# 新竹縣政府工程查核代表照片表

工程名稱：新竹縣新豐鄉新豐國民小學風雨球場新建工程

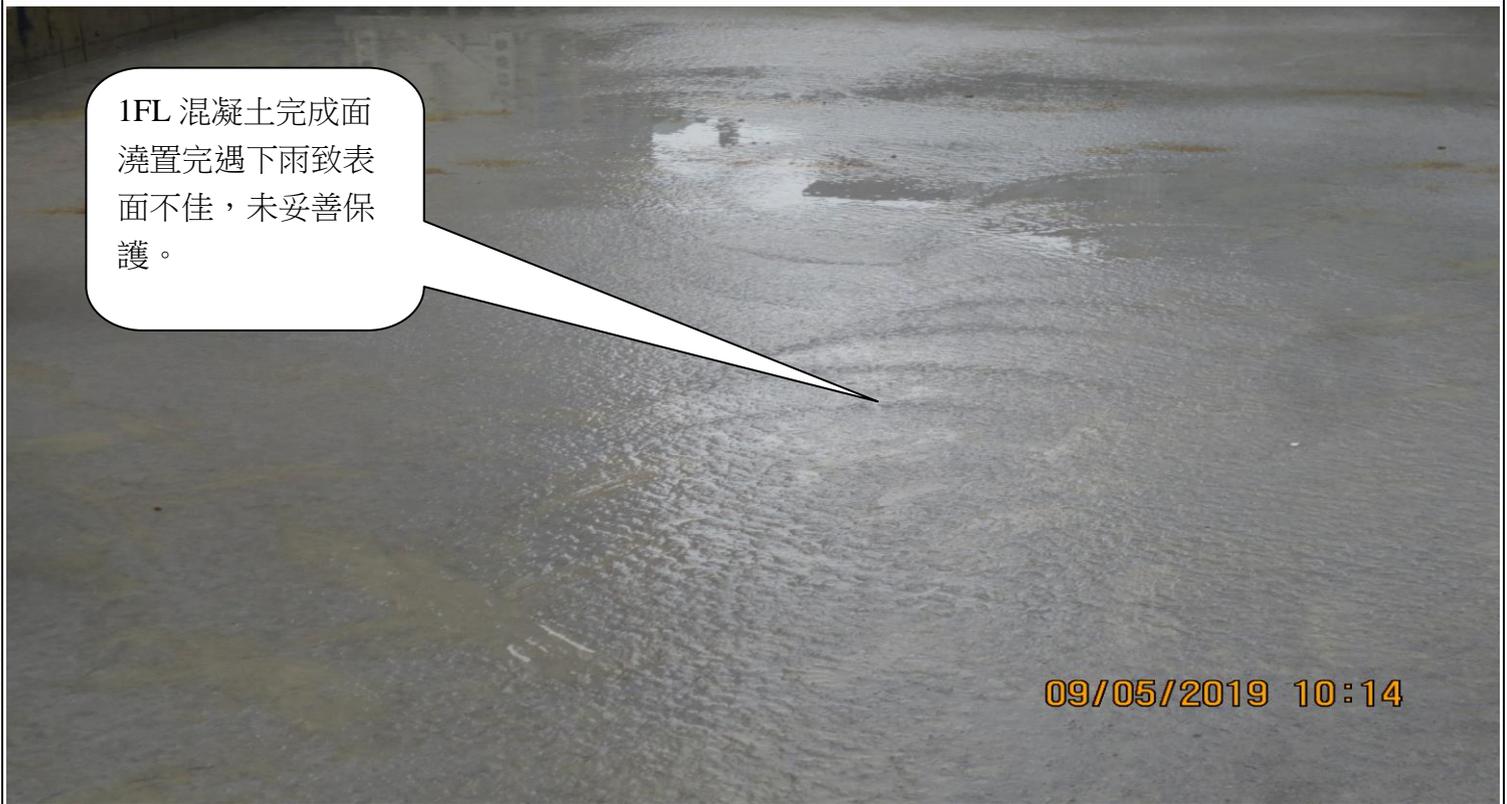
1FL 混凝土完成面澆置完遇下雨致表面不佳，未妥善保護。
